DE INSTALLATIE IS NIET CONFORM

Datum(s) van controle: 21/10/2022 **Uitgiftedatum verslag:** 21/10/2022
Verslagnummer: 0724-221021-07

Naam:
Adres: VISESTEENWEG 225, 3770 RIEMST
EAN- code:
Nummer teller: 6.858.350
Index:
Private hoogspanningscabine: Nee
Type installatie: Handelspand

Bord gelijkvloers winkel

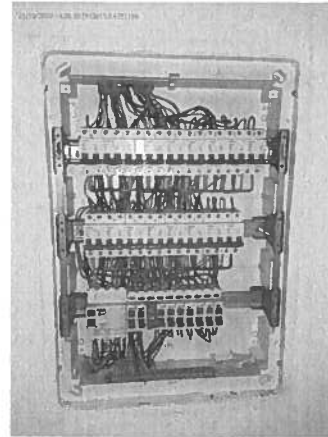
- 1 De situatieplannen ontbreken (Boek 1: 3.1.2.1).
- 2 Het stroombaanschema / principeschema ontbreekt (Boek 1: 3.1.2.1).
- 3 Niet alle verplichte gegevens zijn op elk bord vermeld (volgnummer, voedingsspanning, aardverbindingssysteem, kortsluitstroom, filliatietechniek indien toegepast)(Boek 1: 3.1.3.3).
- 4 Het situatieplan van de aardverbindingen ontbreekt (Boek 1: 3.1.2.1).
- 5 Het document met de uitwendige invloeden ontbreekt (Boek 1: 9.1.6).
- 6 De lijst van de evacuatiewegen en de moeilijk evacueerbare ruimten ontbreekt (Boek 1: 3.1.2.1).

- 1 De installatie dient algemeen hersteld en conform Boek 1 gebracht te worden.
- 2 Wegens het ontbreken van het verslag van de gelijkvormigheidscontrole van de volledige installatie zal bij het volgende controlebezoek de conformiteit opnieuw moeten nagegaan worden.
- 3 Het is mogelijk dat na het voorleggen van de schema's en/of beschrijving van de kringen er bij een volgende keuring bijkomende inbreuken kunnen opgemerkt worden.
- 4 Door gevolg te geven aan de hoger vermelde inbreuken, is het mogelijk dat er bij een volgend onderzoek bijkomende inbreuken aan het licht komen.
